# SERVICE MEDEDELING

MATRA-SIMCA  
BAGHEERA

G2  
B. T. 78 - Nr. 1

GESLOTEN KOGEL-  
LAGERS VOOR  
ACHTERWIELNAVEN

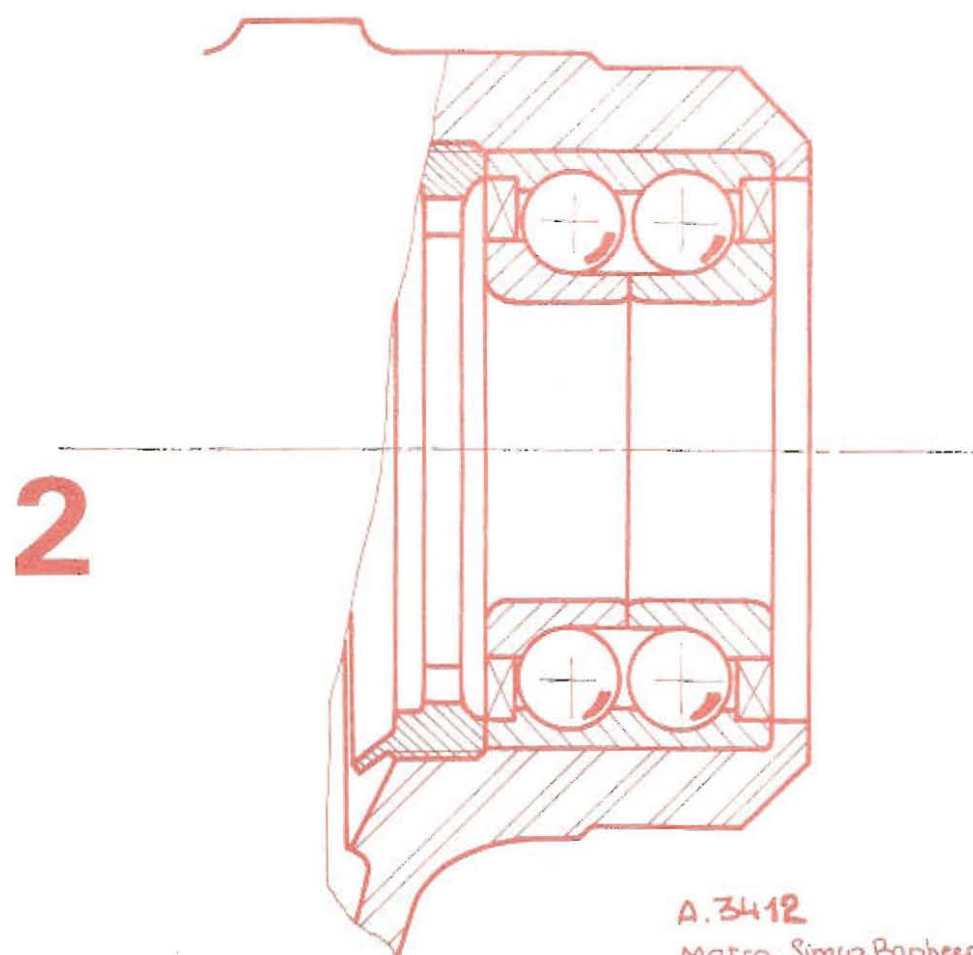
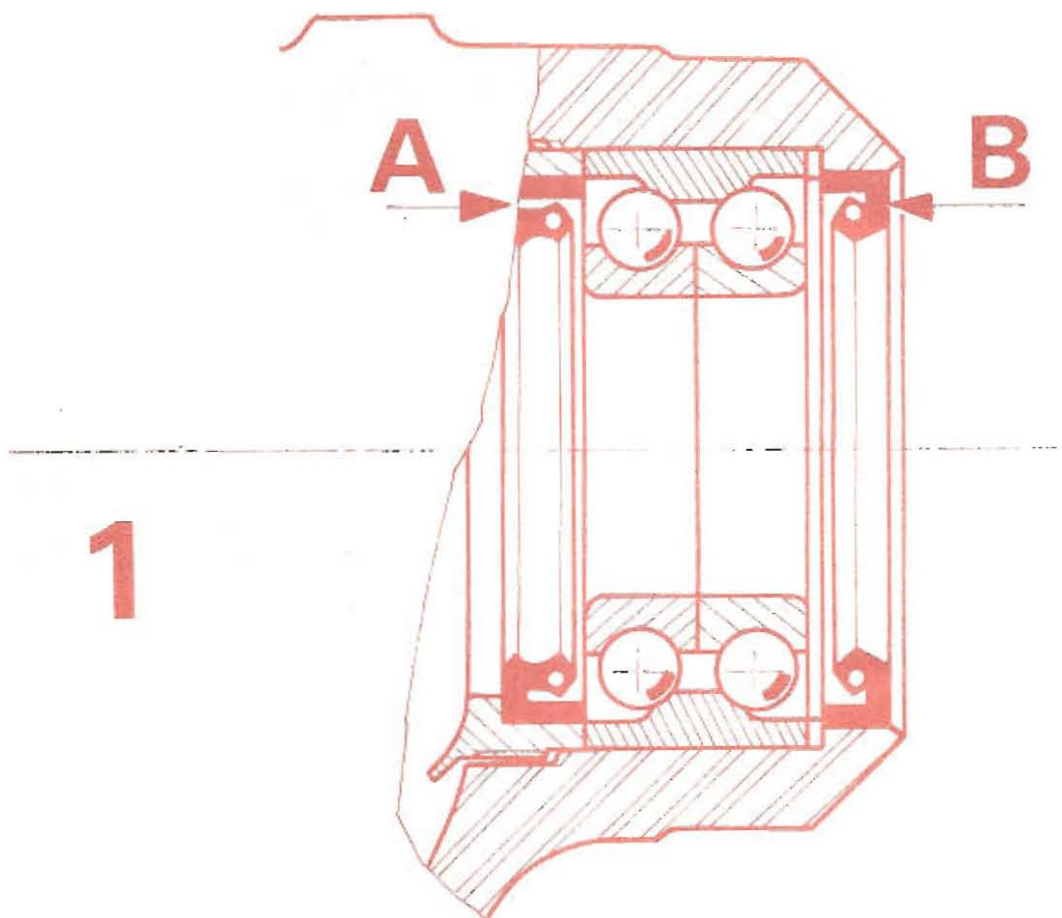
Vanaf carrosserienummer 38516 worden op de achterste wieldraagarmen, omwille van de standaardisatie, gesloten kogellagers gemonteerd. Deze kogellagers werden reeds op de fusees van de voorwielophanging gemonteerd. Hierdoor zijn de vetkeerringen (A) en (B) van de huidige constructie komen te vervallen (zie fig. 1 huidige constructie, 2 nieuwe constructie).

Deze standaardisatie heeft wijzigingen tot gevolg aan:

- de wieldraagarmen achter
- de kroonmoeren welke niet meer zijn voorzien van een vetkeerring.

- Wieldraagarm achter	rechts	0030866600
	links	0030866700
- Kroonmoeren		0030794900
- Gesloten kogellager		0521550900

Onderlinge verwisselbaarheid: de onderdelen zijn niet onderling verwisselbaar.
